**Verslag huishoudelijke elektrische installatie op laagspanning en zeer lage spanning****Algemeen:**

Referentie: 008-20260529-02	Datum controle: 29/05/2026
Keurder: 008

Eigenaar: [REDACTED]	EAN-code: 541449206001368658
Adres installatie: Sint-Jansberg 40 bus A, 3680 - Maaseik	Nummer teller(s): 1SAG1100394610
	Distributienetbeheerder installatie: Fluvius
Datum uitvoering installatie:	☐ Vóór 01/10/1981 ☒ Tussen 01/10/1981 en 01/06/2020 ☐ Vanaf 01/06/2020
Type:	☒ Wooneenheid ☐ Niet-huishoudelijk ☐ PV ☐ Batterij ☐ Laadpaal

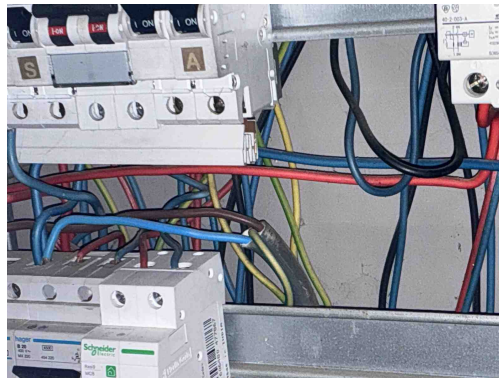
B17 - De voedingsspanning is niet op elk bord vermeld (Boek 1: 3.1.3.3).
Opmerking: Oa bord 1

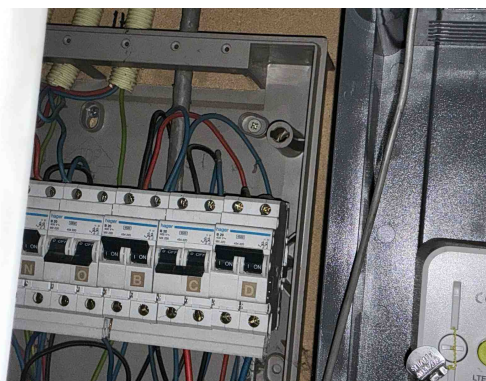
T21 - Het elektrisch materieel is niet geplaatst volgens de voorschriften van de fabrikant/ regels van goed vakmanschap . (Boek 1: 1.4.1.3)
Opmerking: Oa ophangingsvijzen niet afgedekt bord 1, verbindingsklemmen niet afgedekt bord 1

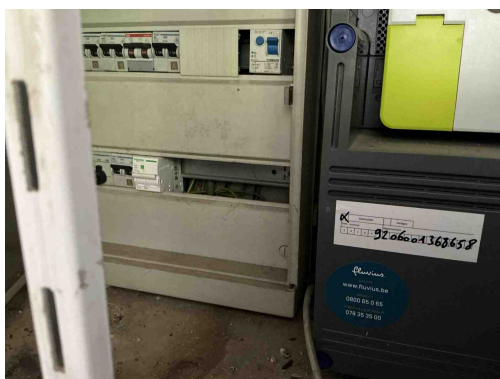
T21 - Het elektrisch materieel is niet geplaatst volgens de voorschriften van de fabrikant/ regels van goed vakmanschap . (Boek 1: 1.4.1.3)

Opmerking: Oa ophangingsvijzen niet afgedekt bord 1, verbindingssklemmen niet afgedekt bord 1

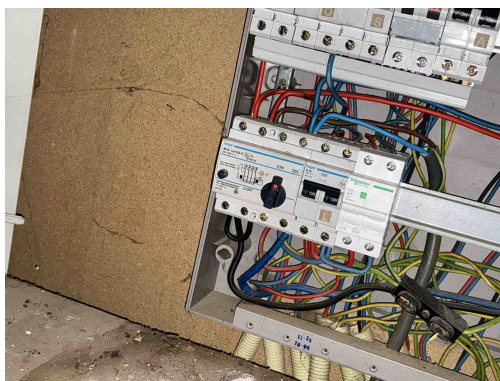
B06 - Het elektrisch verdeelbord heeft niet de minimale beschermingsgraad IPXX-B in een gewone ruimte (Boek 1: 4.2.2.3).

Opmerking: Oa bord 1

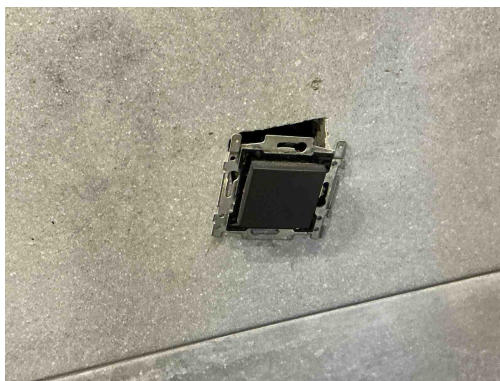
D04 - De hoofddifferentieelstroominrichting is niet verzegelbaar (Boek 1: 4.2.4.3).
Opmerking: Oa hoofddiff bord 1

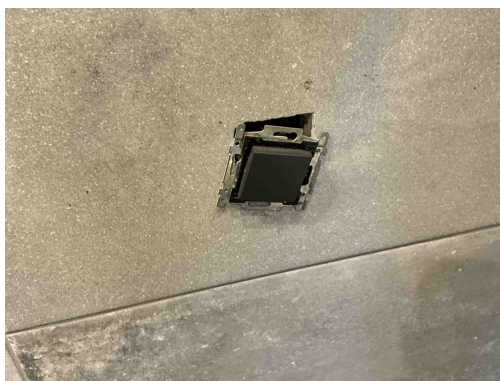
T09 - Bepaalde contactdozen en/of schakelaars zijn beschadigd (Boek 1: 1.4.1.3).
Opmerking: Oa badkamer

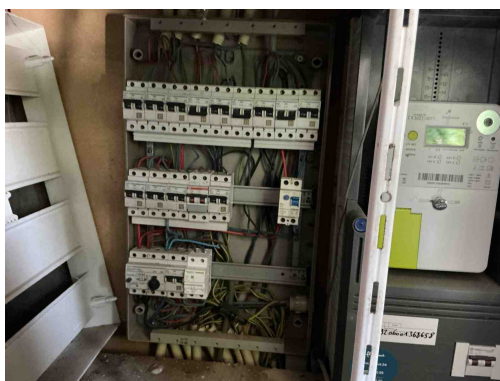
T10 - Bepaalde contactdozen en/of schakelaars zijn niet degelijk bevestigd (Boek 1: 1.4.1.3).
Opmerking: Oa badkamer
